Schagen, 16 maart 2015

N.a.v. ons gesprek over de Julianalaan hebben we nog enkele vragen en opmerkingen:

Figuur 2 Uitbuigen fietsstrook

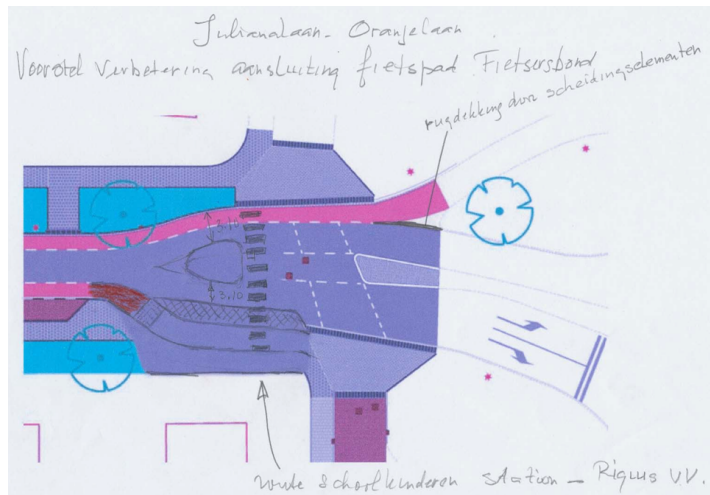
De fietsstrook maakt ter hoogte van de Oranjelaan een stevige knik naar links (figuur 2). Fietzers worden hier richting de auto's gedwongen en ook de remsporen geven aan, dat dit tot conflicten leidt.

In plaats van de knik naar links zijn wij er nog steeds voorstander van, dat de fietsstrook geleidelijk naar rechts via een deel van het huidige trottoir richting Oranjelaan worden geleid (zie figuur 3).
